ЗАКЛЮЧЕНИЕ СПЕЦИАЛИСТА
в области комплексного строительно-технического экспертного
исследования

№ 421-ЗЭ/18 от 01.11.2018 г.

Этап II

по объекту:
капитальный ремонта здания по адресу: г. Москва, ул. Улофа Пальме, д.1, секции
1, 2, 7

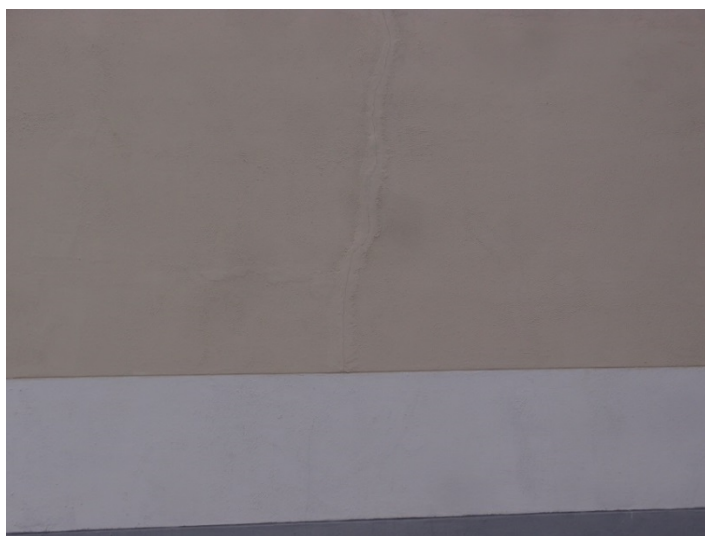
В ходе исследования обнаружены множественные трещины, неровности штукатурного слоя, локальные непрокрасы. Штукатурный слой фасадов по согласованию с Заказчиком не вскрывался.

Ф.12 Трещины в штукатурном слое

Ф.13 Неровности, трещины в штукатурке

Ф.14 Вертикальная трещины в штукатурном слое.
